# MĚSTO DOBŘÍŠ

| 1.1. Název veřejné zakázky:                        | Rekonstrukce multifunkční sportovního areálu základních škol v Dobříši.                             |

## Vysvětlení zadávacích podmínek č. 2

#### 1b Údaje o skladbě spodní stavby pod hřištěm

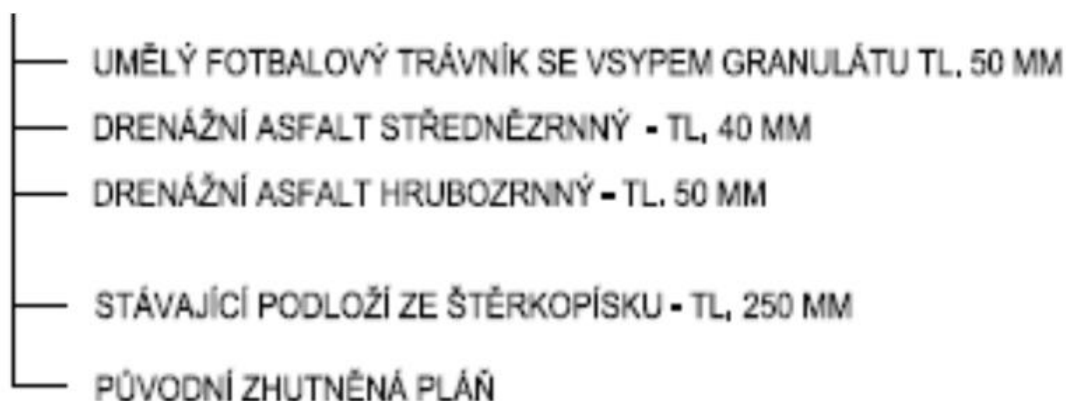
Žádáme o prověření správnosti uvedené skladby. V případě, že se prokáže, že trávník je skutečně instalován na asfaltech, bude ve výsledku reinstalovaný povrch velmi tvrdý a ohrožující pohybový aparát žáků a sportovců.

Doporučujeme zvážit možnost použít trávník výšky 60mm, a to i v případě, pokud výchozí informace o skladbě spodní stavby nebudou zcela přesné.

Odpověď: Trváme na instalaci povrchu, který je projektem daný.

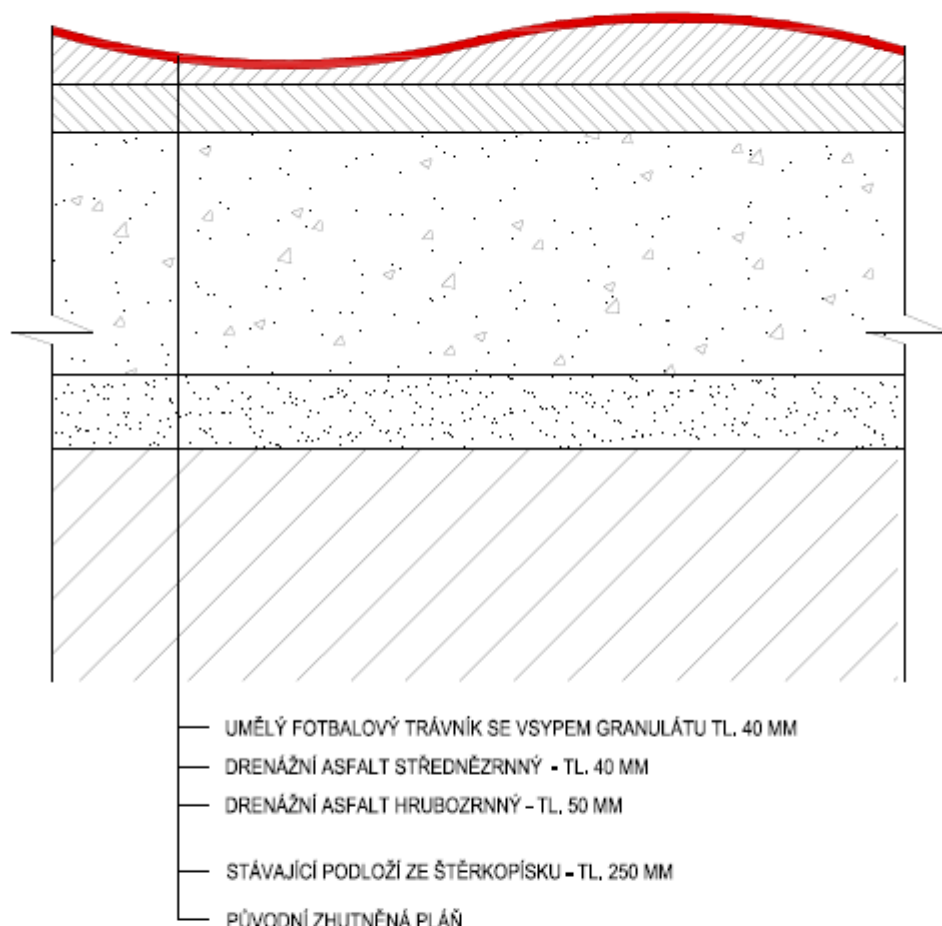
#### 1a Rozdílné údaje o materiálu umělého trávniku k likvidaci v PD a VV

| Odstranění umělého trávniku ze sportovních povrchů z fotbalového hřiště výšky vlasu do 40 mm | m2 | 1 860,000 |

Odpověď: Výkres D.1.1.3 PD byl opraven dle skutečnosti na stávající tloušťku trávníku 40 mm viz VV. Tvoří přílohu č. 1 tohoto vysvětlení č. 2.
